**INFORME DE HITO DE CONTROL
N° 018-2023-OCI/5353-SCC**

**OBRA “REPARACIÓN DE PISTA Y VEREDA; EN EL(LA)
PE 1N (AV TUMBES CUADRA 1, 2, 3, 4, 5, 6) DISTRITO DE
TUMBES, PROVINCIA TUMBES, DEPARTAMENTO
TUMBES”**

HITO DE CONTROL N° 1 – EJECUCIÓN DE OBRA

Imagen n.º 8

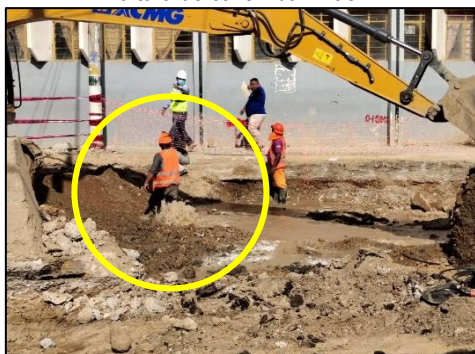
Aunado a ello, en la primera inspección realizada el 28 de junio de 2023⁷, la comisión de control pudo advertir también que en los trabajos de excavación se afectó la tubería matriz ubicada en la Av. Tumbes, intersección con Av. Piura⁸ (imagen n.º 8) del mismo modo en la inspección realizada por la comisión de control el 6 de julio de 2023⁹, se pudo advertir que durante los trabajos de excavación se habría afectado infraestructura existente¹⁰, tales como como: buzones, tuberías de conexión domiciliar de agua y desagüe, tuberías de terceros¹¹, tuberías matrices de agua potable, entre otros, conforme se puede apreciar en las imágenes n.ºs 9, 10, 11, 12, 1314 y 15, habiendo indicando el residente de la Obra que esto se debió a que no se contaba con los planos de interferencia que detalle la ubicación de las interferencias.

Vista de la tubería afectada en Av. Tumbes
altura de calle Aban Puell

Imagen n.º 26

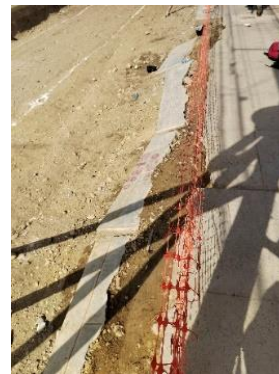
Vereda afectada, y con malla de seguridad en el suelo.
